Objet : Avis sanitaire - Modification simplifiée n°1 du PLU de Saint-Witz

**Objet** : Modification du PLU n°1 de la commune de Saint-Witz

**Objet : Analyse de la compatibilité du projet de modification n°1 du PLU de Saint-Witz avec le SAGE Croult-Enghien-Vieille Mer**  
N/REF : D\_2024\_10\_3115

**OBJET : Projet Modification n°1 du Plan Local d'Urbanisme – Commune de SAINT-WITZ**  
**V/REF : Votre courrier en date du 11 octobre 2024, reçu le 16 octobre 2024**  
**N/REF : FVL D 2024 11 3345**  
**P.J : Règlement d'assainissement du SIAH**

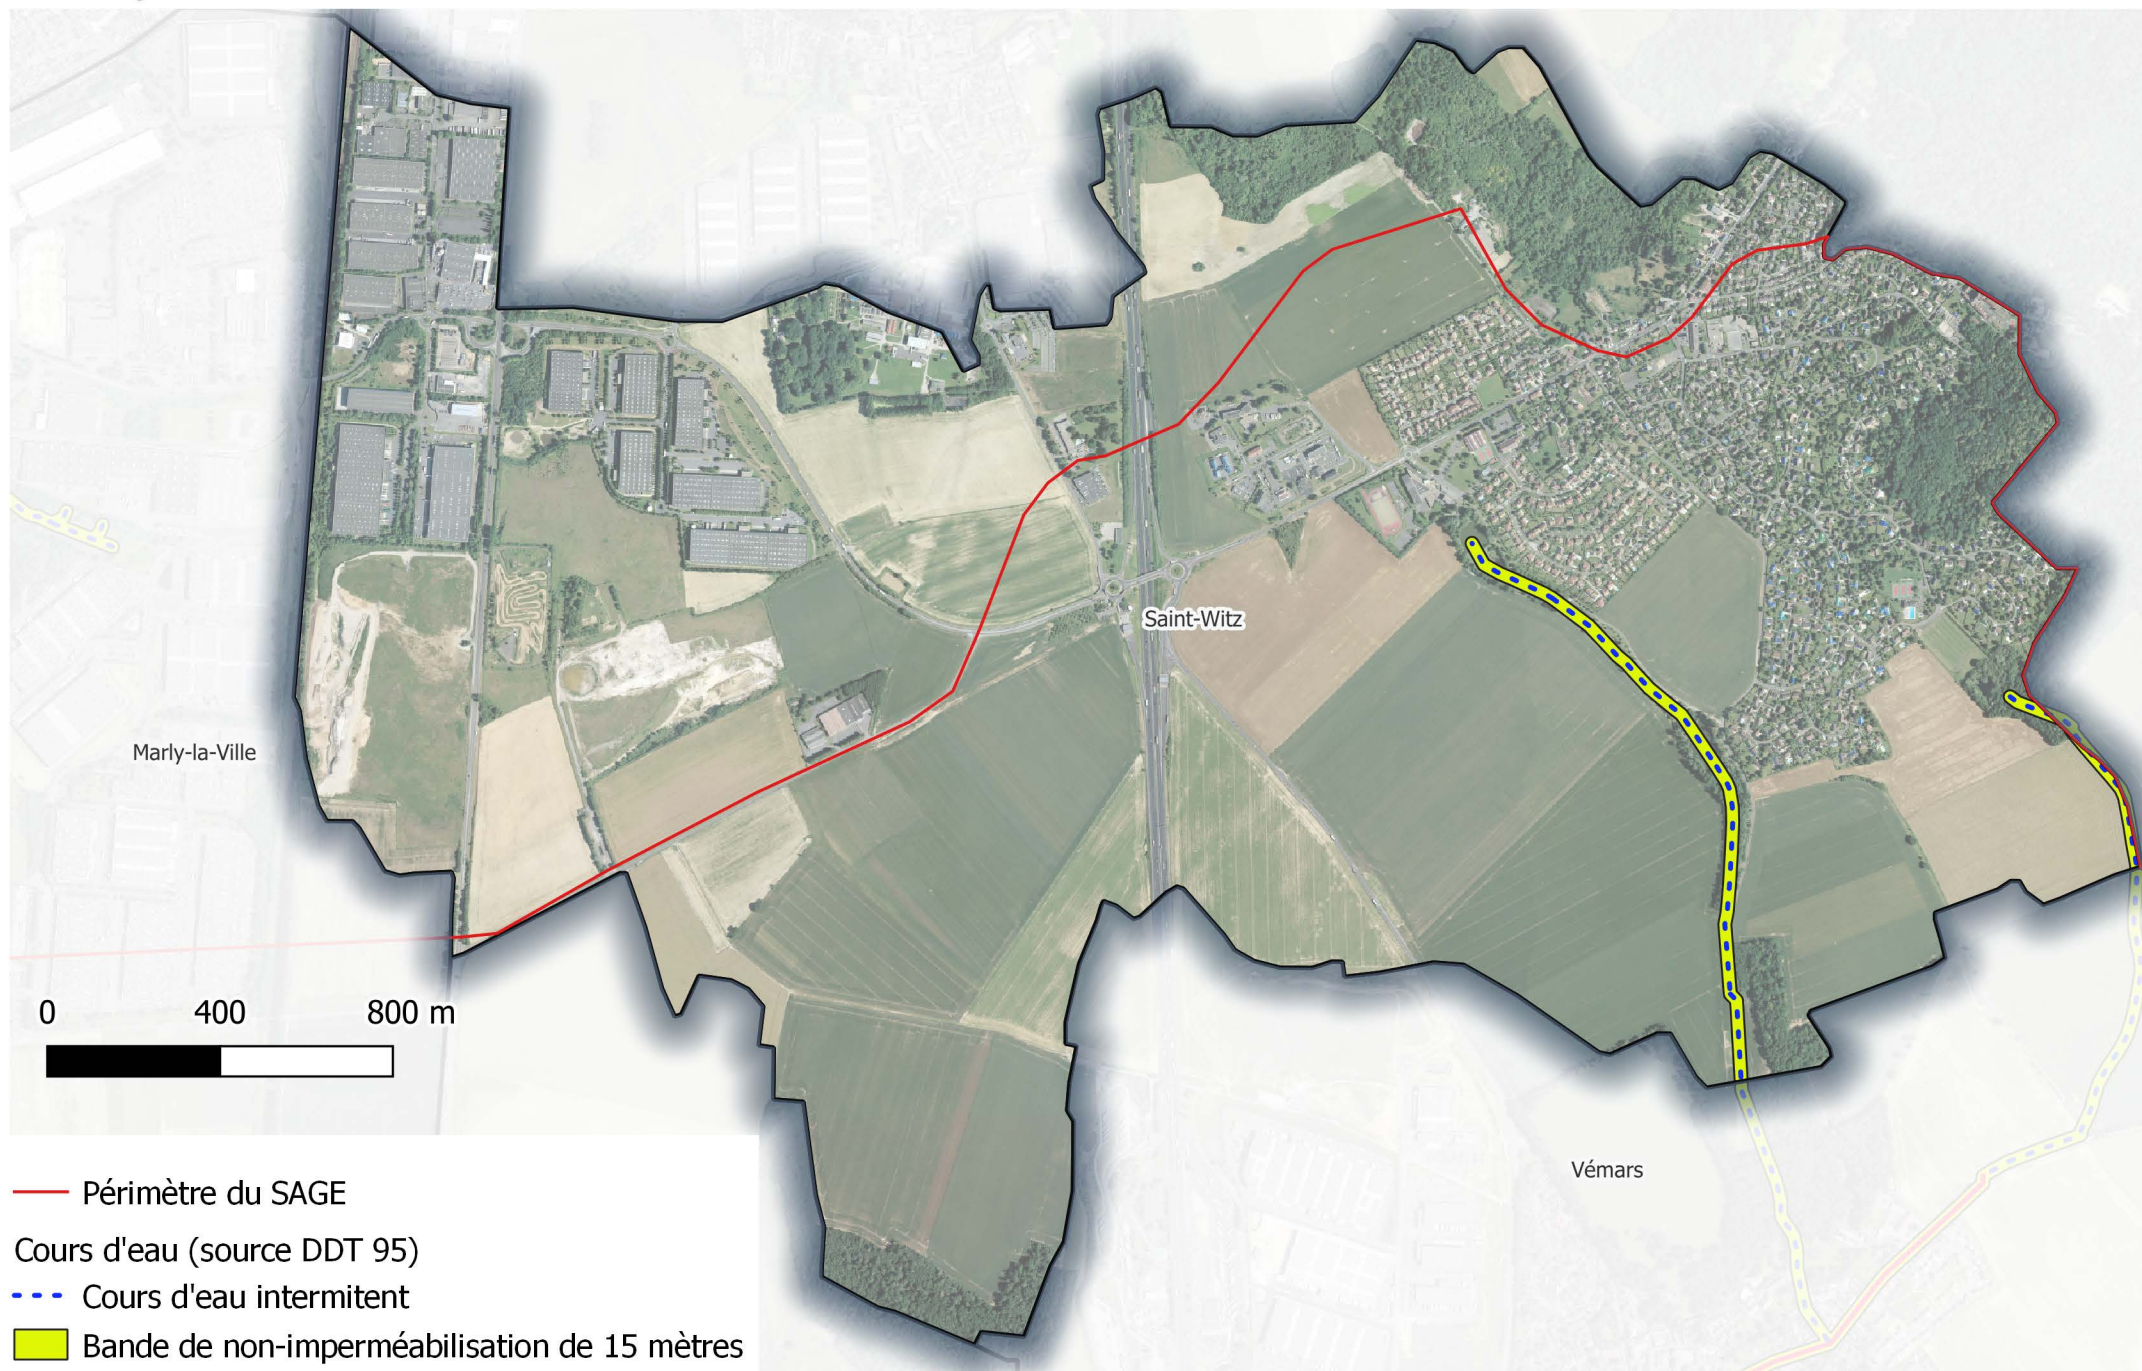
Les documents d'urbanisme doivent être compatibles avec l'objectif de protection des lits mineur et majeur des cours d'eau et identifier une marge de retrait de toute imperméabilisation des sols de part et d'autre et du cours d'eau. Nous soulignons que le retrait de 15 m de part et d'autre des cours d'eau est imposé dans les dispositions communes à toutes les zones. Pour une meilleure applicabilité de cette règle, nous vous recommandons de faire apparaître les cours d'eau ainsi que la bande de non-imperméabilisation de part et d'autre des cours d'eau sur le plan de zonage (cf. carte jointe).
